OGGETTO: PROCEDIMENTO DI VERIFICA EX ART. 19, D.LGS. 152/06 E S.M.I E L. R. 13/2023.
PROGETTO DI CONVERSIONE STALLA PER ALLEVAMENTO BOVINI A STALLA PER AVICOLI E
CONSEQUENTE AMPLIAMENTO DELLA POTENZIALITÀ ALLEVABILE, NEL COMUNE DI
SAVIGLIANO.

PROPONENTE: AZIENDA AGRICOLA ANGARAMO SILVANO, STRADA COLLAREA N. 17, 12038
- SAVIGLIANO.

ESITO PROCEDIMENTO - ESCLUSIONE DALLA PROCEDURA DI VALUTAZIONE.

CONTRIBUTO ISTRUTTORIO

Immagine 1: area di realizzazione del pozzo contrassegnata da cerchio rosso

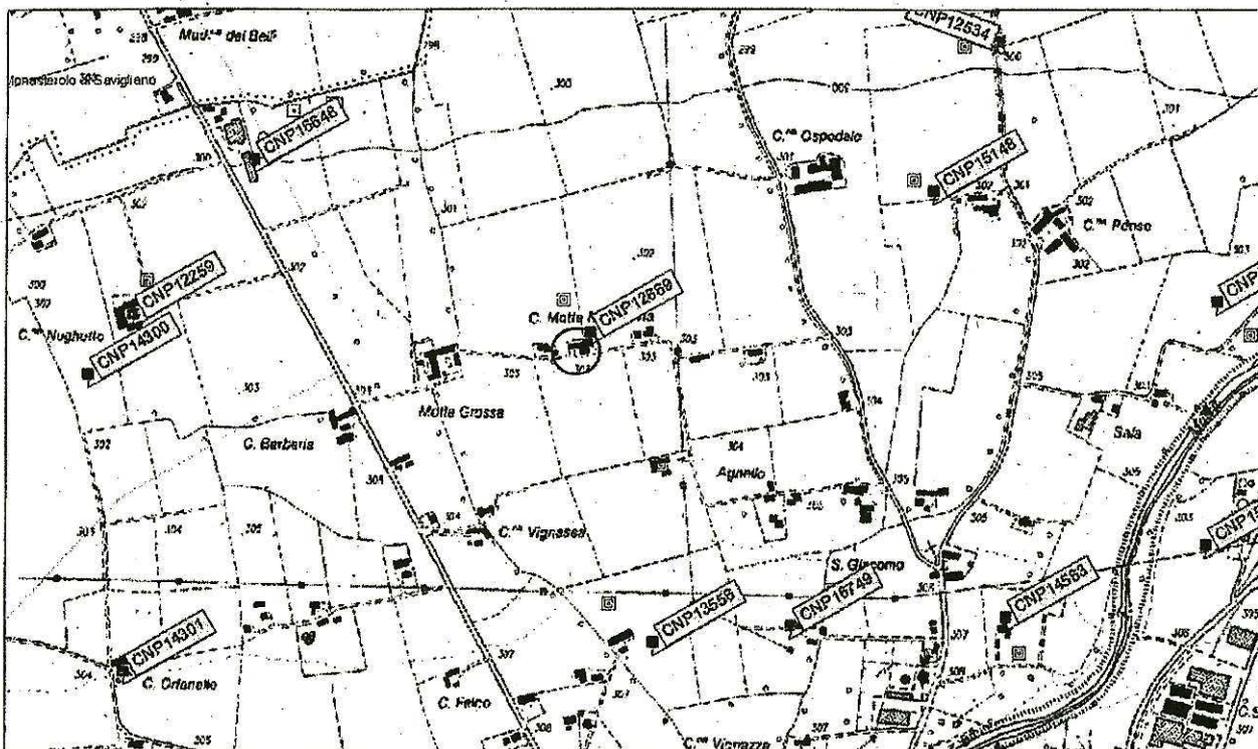
- **mancato allineamento fabbisogno:** nell'istanza di derivazione è indicato che "il pozzo è a servizio dell'allevamento di galline ovaiole della proponente e della stalla di bovini sempre della medesima proprietà ma che ad oggi risulta parzialmente in affitto ad altra ditta", mentre nel progetto è prevista la conversione della stalla ad oggi utilizzata per allevamento bovino in allevamento avicolo. Al riguardo si rammenta che la titolarità del diritto di prelievo dovrà essere in capo all'utilizzatore e dovrà coincidere con il soggetto titolare dell'Autorizzazione ambientale (AVG), pertanto nel procedimento ex D.P.G.R. 10R/2003 occorrerà procedere alle necessarie verifiche ed adeguamenti; inoltre occorrerà adeguare il calcolo del fabbisogno idrico alla nuova tipologia di allevamento;

- **caratteristiche della perforazione:** dalla documentazione agli atti si riscontra che non risultano effettuate videoispezioni e/o misure del fondo pozzo o prove di portata; la profondità del pozzo è stata desunta da indicazioni del proprietario. Non è nota la posizione dei filtri. Tali aspetti dovranno pertanto essere integrati;

- **Valutazione possibili interferenze:** dalla consultazione del SIRI nell'intorno dell'area ove è indicata la perforazione si rileva la presenza dei pozzi caratterizzati dai seguenti parametri:

Relativamente al raggio di influenza del pozzo, è stato indicato inferiore a 30 m a pag. 9 della Relazione, ma non sono stati riportati calcoli. Dalla valutazione del contesto occorre verificare con adeguate prove la possibile interferenza con il pozzo CNP12669; al riguardo il progettista osserva che "dal SIRI il posizionamento di tale opera risulta però errata in quanto probabilmente è posto a nord del medesimo appezzamento e quindi ad una distanza dall'opera in oggetto di almeno 300 m". Si invita a trasmettere idonea documentazione di riscontro;

- definizione inizio prelievo: ai fini della sanatoria occorre definire in modo univoco la data di realizzazione del pozzo, in quanto nella relazione ex D.P.G.R. 10/R è indicato "negli anni '60", mentre nell'istanza "a decorrere dal 1990".
- per le valutazioni in ordine alla compatibilità della risorsa idrica alla tipologia di utilizzo, si rimanda all'Autorità sanitaria competente.

Relativamente all'istanza di concessione di derivazione di acqua pubblica in sanatoria CN7039P la stessa dovrà essere integrata come sopra indicato e in esito agli ulteriori eventuali prescrizioni definite in ambito VIA.
